臺北市信義區信義段四小段 32、33-2 地號  
市有土地設定地上權案  
環境影響說明書申請備查內容

(車道入口上方花架投影面積計入建築面積、  
總樓地板面積及戶數減少、停車場配置調整、  
地面層及屋頂層綠覆率增加、部分圖面變更)

開發單位：南山人壽保險股份有限公司

中華民國一一三年二月

利德邁環境科技股份有限公司 LEADERMAN Environmental Technology Co., Ltd 圖3 地下一層平面配置圖—原核准 (左圖)、本次變更(右圖)

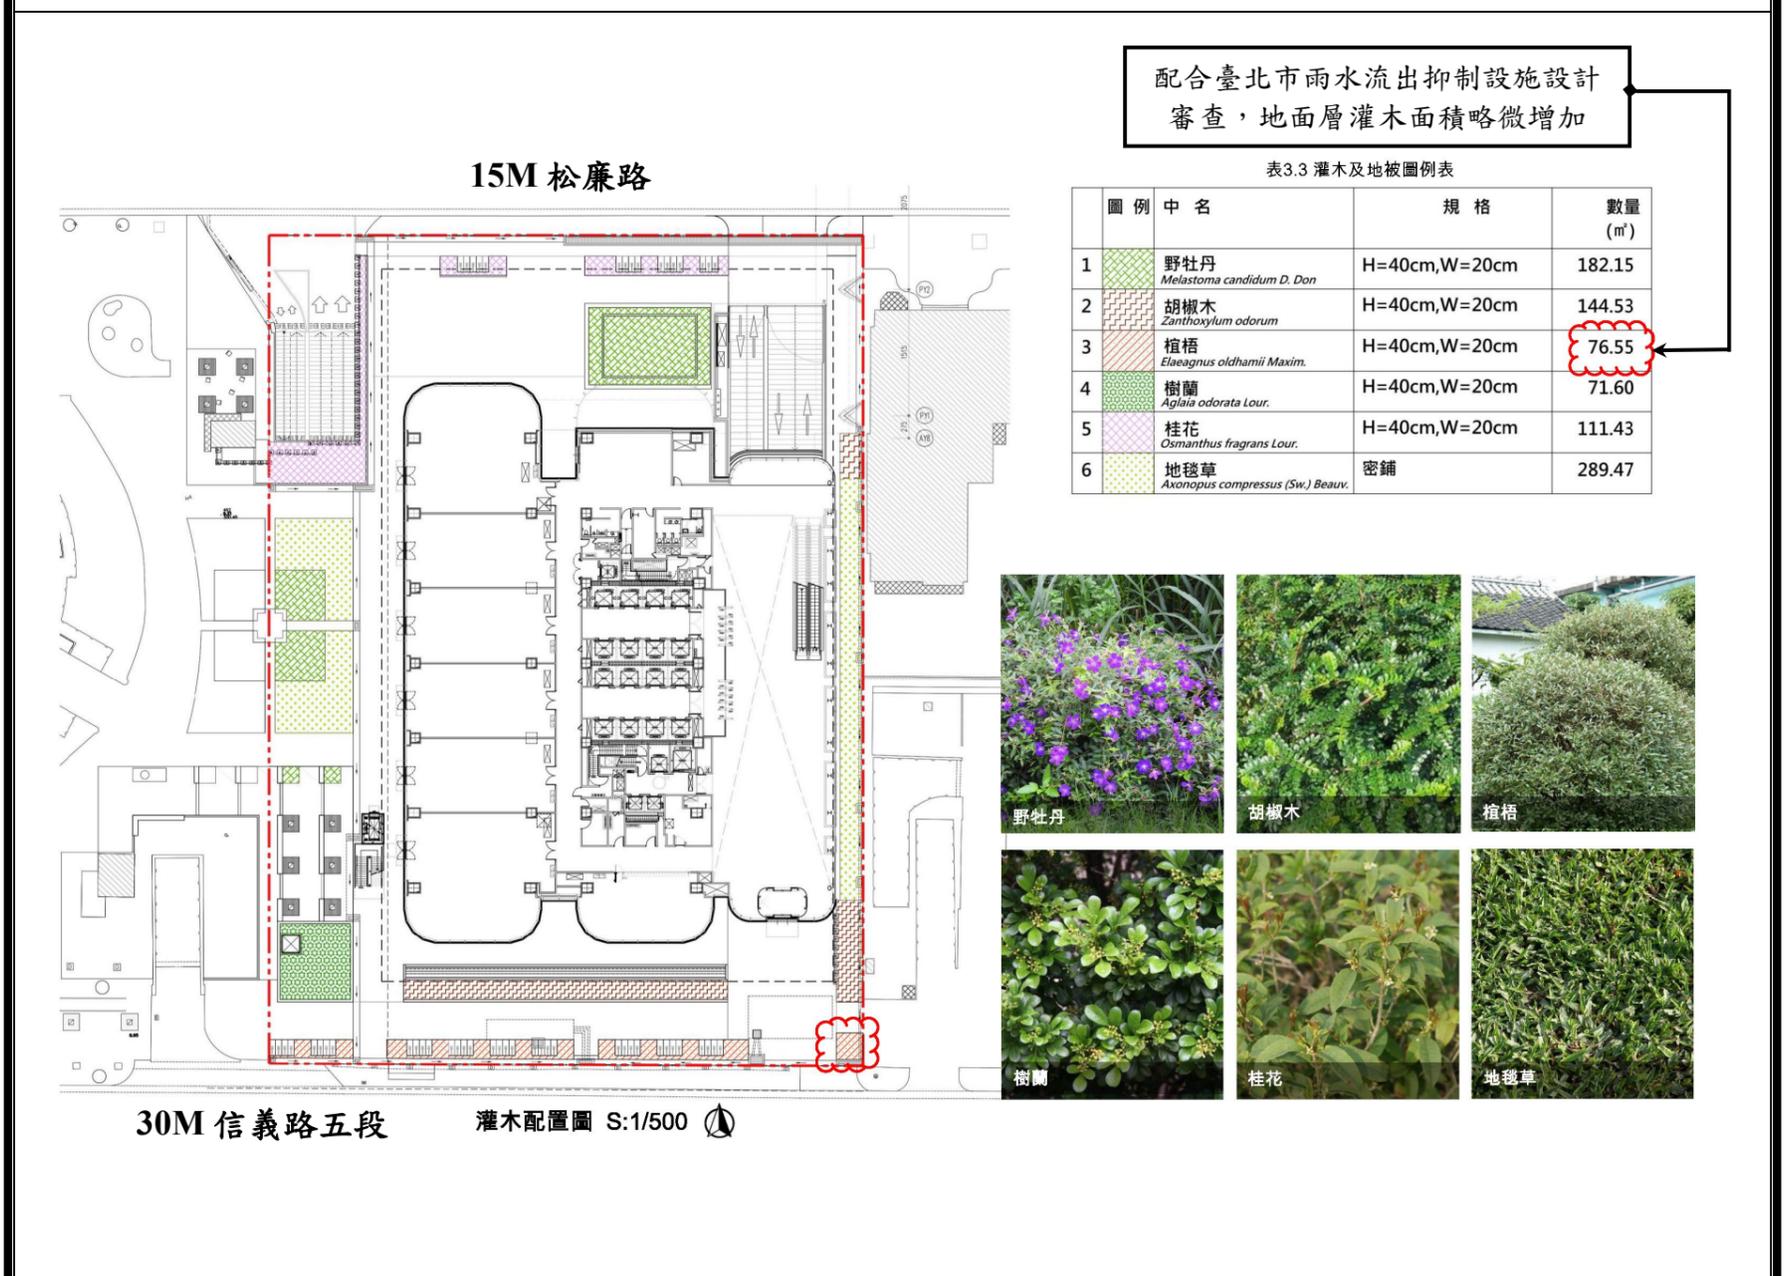
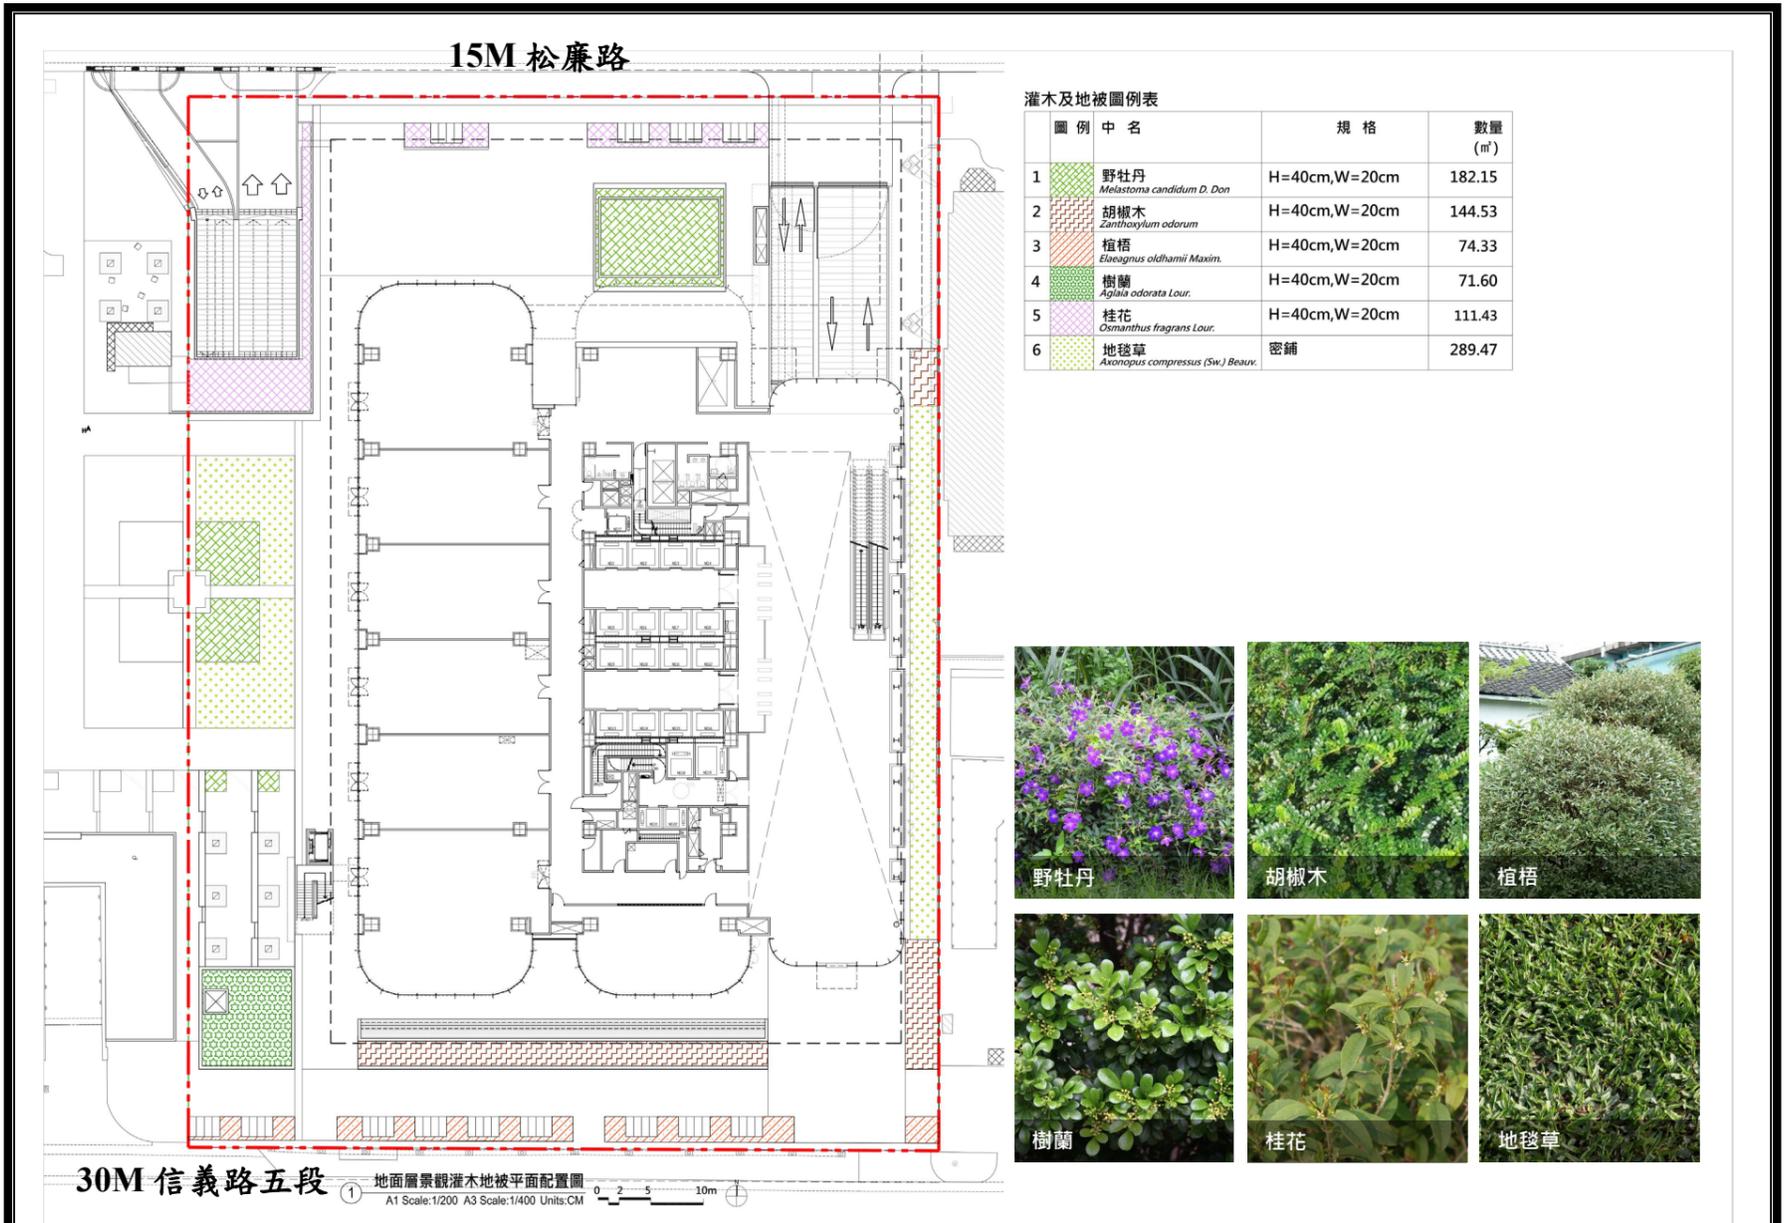
本案環說書定稿本附錄三地下三層及地下一層平面配置圖(p.A3-1及p.A3-3)，詳請參閱圖2~圖3(pp.8~9(左圖))，本次因配合機電需求調整停車場配置，汽車位減少1席(B3F)、機車位增加13席(B1F)，變更後地下三層及地下一層平面配置圖，詳請參閱圖2~圖3(pp.8~9(右圖))。

配合機電需求調整停車場配置，地下一層增加 13 席機車位

B.實設機車車位：300席(含電動機車預留管線100席)，變更為313席，增加13席(含電動機車預留管線105席)。

本次汽機車停車位因配合機電需求調整停車場配置，汽車位減少1席、機車位增加13席，變更後仍低於「臺北市土地使用分區管制自治條例」規定檢討設置停車數70%之上限數量(汽車204席、機車331席)。

利德邁環境科技股份有限公司 LEADERMAN Environmental Technology Co., Ltd. 圖4 1F 灌木及地被配置及示意圖—原核准(上圖)、本次變更(下圖)

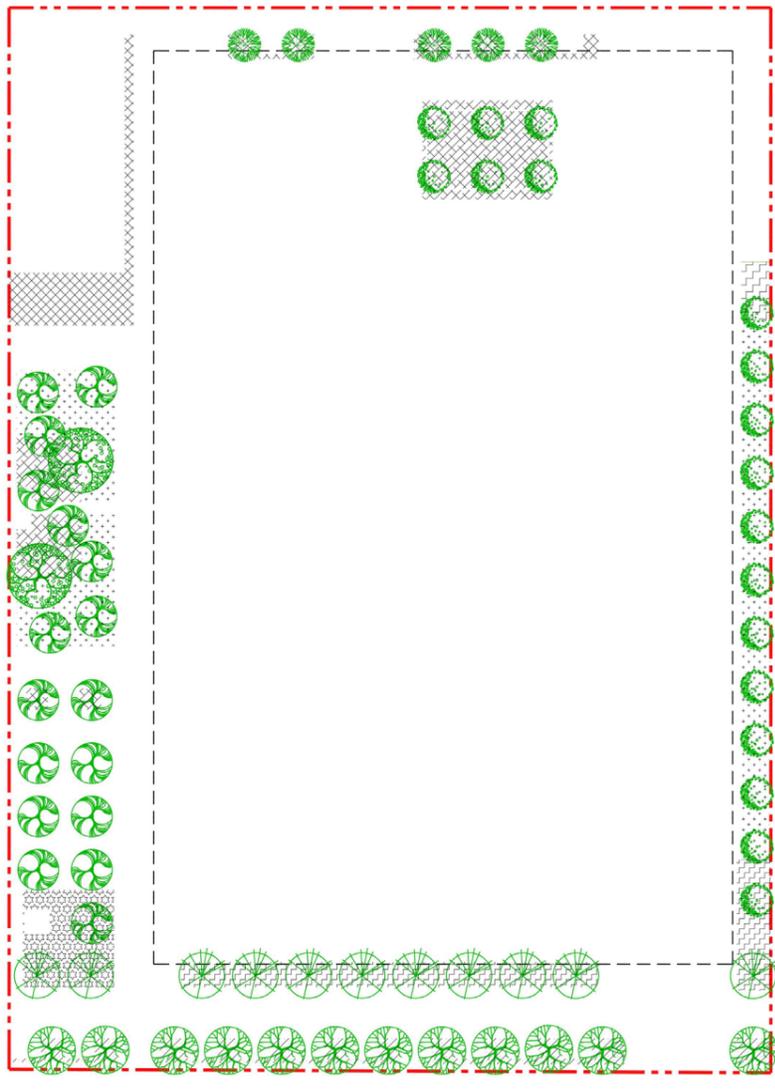
地面層因建築面積增加、法定空地面積相對減少，地面層灌木面積配合臺北市雨水流出抑制設施設計審查略為增加，故進行以下變更：

本案環說書定稿本第五章圖 5-6 1F 灌木及地被配置及示意圖~圖 5-7 綠覆率計算檢討圖，詳請參閱圖4~圖5，pp. 10~11(上圖)，本次地面層灌木面積配合臺北市雨水流出抑制設施設計審查略為增加，變更後植栽配置圖，詳請參閱圖4~圖5，pp. 10~11(下圖)。

(b) 灌木及地被總綠覆面積：873.51 m<sup>2</sup>，變更為 875.73 m<sup>2</sup>，增加 2.22 m<sup>2</sup>。

(e) 本基地綠覆率： $2,793.01 \div 3,873.79 \times 100\% = 72.1\% \geq 60\%$ ，變更為  
 $2,795.68 \div 3,776.7 \times 100\% = 74.02\% \geq 60\%$ ，增加 1.92%。

① 綠覆率計算檢討圖  
A1 Scale: 1/200 A3 Scale: 1/400 Units: CM 0 2 5 10m

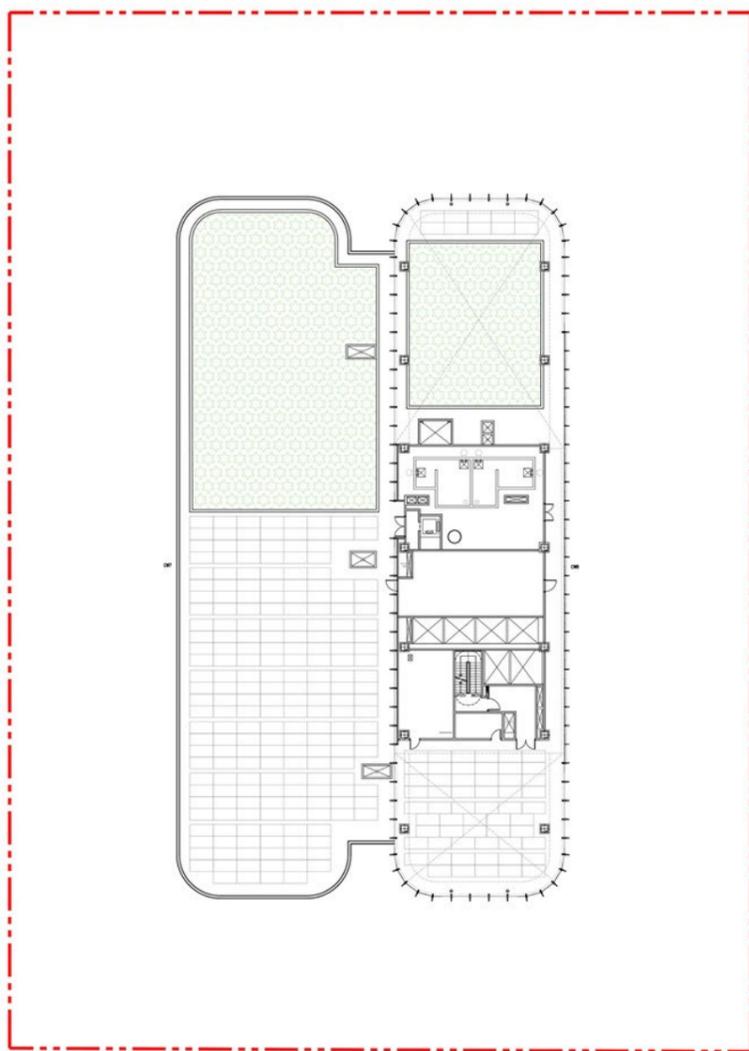
本次因建築面積增加，法定空地相對減少，  
調整後灌木面積增加，綠覆率增加至 74.02%

- 基地面積：7,099 m<sup>2</sup>
- 法定空地：3,776.7 m<sup>2</sup>
- 法定綠覆率：60%

1. 喬木總綠覆率面積：  
300+275+450+272+125+32=1,454 m<sup>2</sup>
2. 灌木及地被總綠覆面積：  
182.15+144.53+76.55+71.6+111.43+289.47  
=586.26+289.47=875.73 m<sup>2</sup>
3. 屋頂綠覆面積 (法定綠覆≥20%時，僅能以綠覆面積20%計算)：  
674.83 m<sup>2</sup> > 2,329.73 (法定空地綠覆面積) x 20% = 465.95 m<sup>2</sup>，故計算  
總綠覆面積時取 465.95 m<sup>2</sup>

總綠覆面積：  
1,454 m<sup>2</sup> + 875.73 m<sup>2</sup> + 465.95 m<sup>2</sup> = 2,329.73 + 465.95 = 2,795.68 m<sup>2</sup>

本基地綠覆率值：2,795.68 / 3,776.7 x 100% = 74.02% ≥ 60%.....OK!

屋頂綠化配置圖 S:1/500

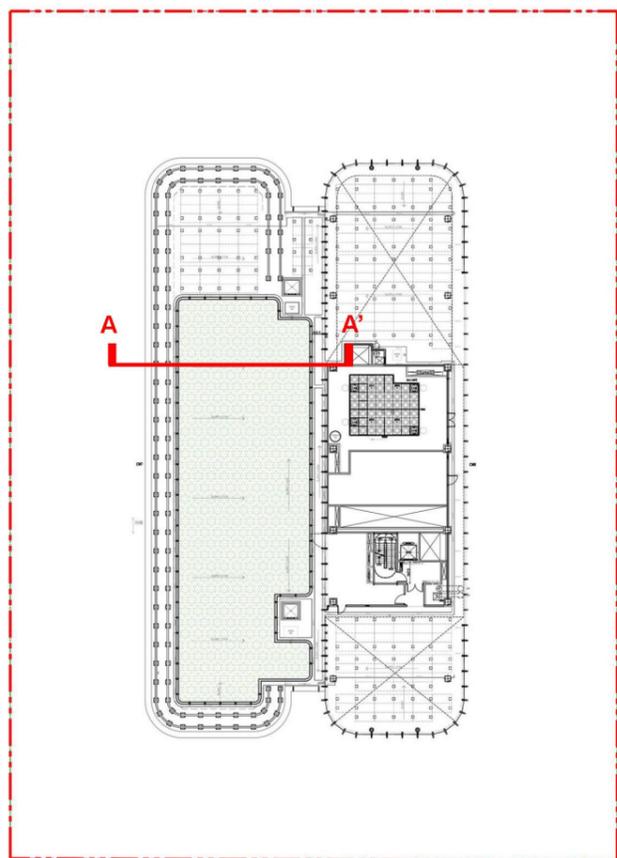
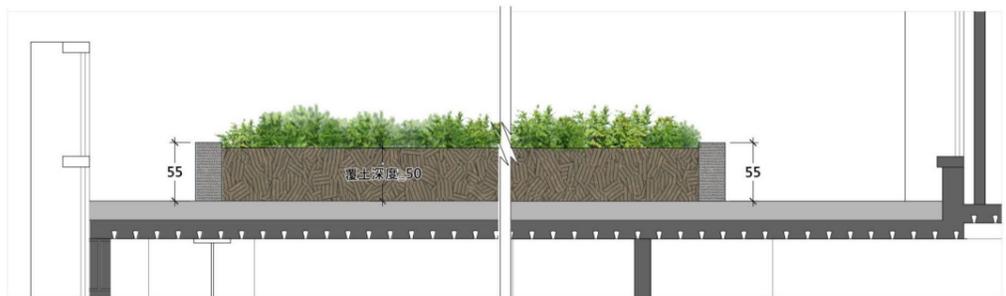
本次屋頂層因增設洗窗機等固定設備，致屋頂可綠化面積減少，並調整綠化位置，惟為求對環境品質有利，綠化面積維持與原環說書定稿本核准相同，屋頂層綠覆率增加，故進行以下變更：

本案環說書定稿本第五章圖 5-8 屋頂層綠化配置圖，詳請參閱圖6(p.12)

(上圖)；本次變更後屋頂層植栽配置圖，詳請參閱圖6(p.12)(下圖)。

本次屋頂層因增設洗窗機等固定設備，致屋頂可綠化面積減少，並調整綠化位置，惟為求對環境品質有利，綠化面積維持與原環說書定稿本核准相同，屋頂層綠覆率增加

1. 屋頂平台面積：2,309.53 m<sup>2</sup>
2. 屋突面積：486.52 m<sup>2</sup>
3. 太陽能板面積：504.44 m<sup>2</sup>
4. 固定設備面積：259.56 m<sup>2</sup>

法定屋頂綠化面積：(2,309.53 m<sup>2</sup>-486.52 m<sup>2</sup>-504.44 m<sup>2</sup>-259.56 m<sup>2</sup>)/2=529.51 m<sup>2</sup>

實設綠化面積：674.83 m<sup>2</sup>

綠覆率：674.83÷1,059.02=63.72% > 50%
